GMINA WALCE

ZP.271.3.17.2021

Dotyczy: ogłoszenia 2021/BZP 00309402/01 z dnia 2021-12-10 opublikowanego w Biuletynie Zamówień Publicznych, „Budowa remizy OSP w Dobieszowicach- drugie postępowanie” Znak sprawy: ZP.271.3.17.2021.

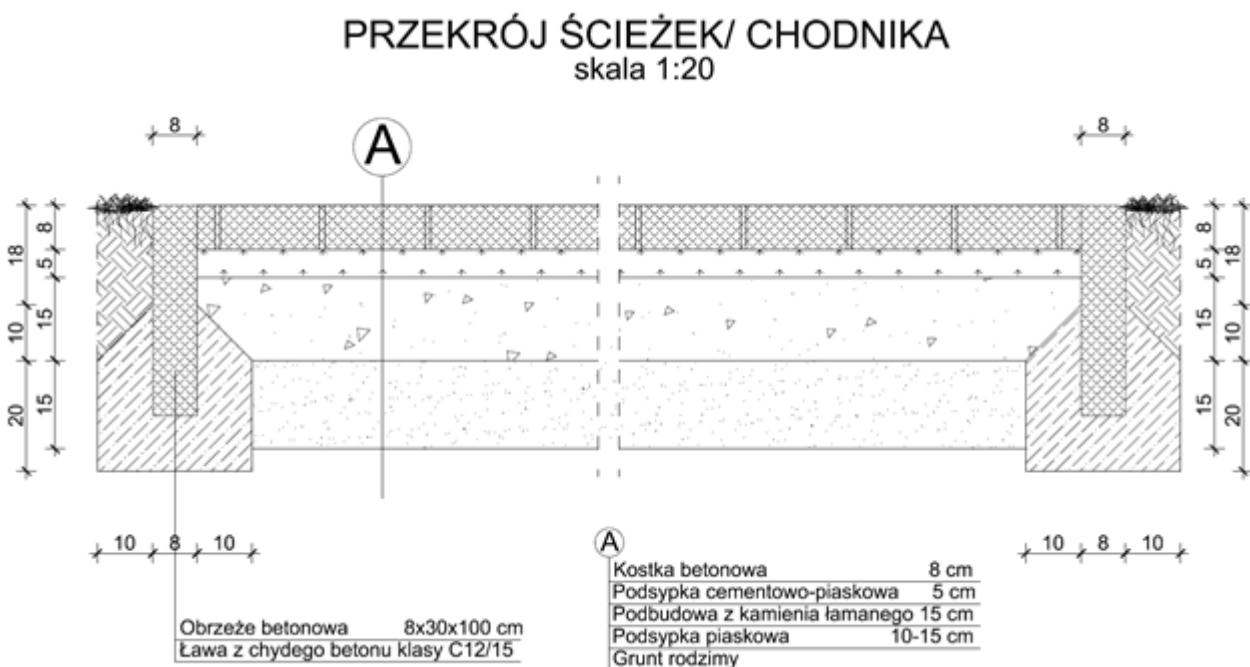
Jaką ilość nawierzchni utwardzonych i z jakiego materiału należy przyjąć do oferty?

Odpowiedź: Powierzchnia nawierzchni z kostki betonowej : 89,0 m²

Powierzchnia nawierzchni z kostki betonowej ażurowej : 69,0 m²

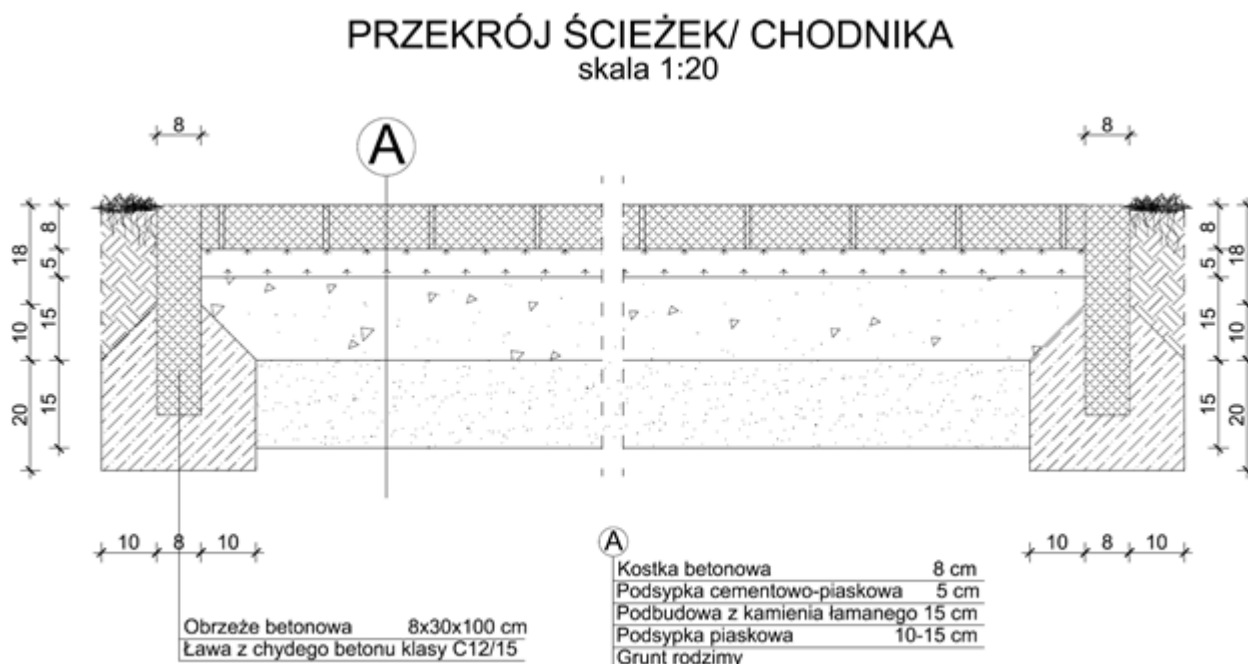
Jakie warstwy podbudowy (materiał i grubość) pod te nawierzchnie należy ująć w ofercie?

Odpowiedź:
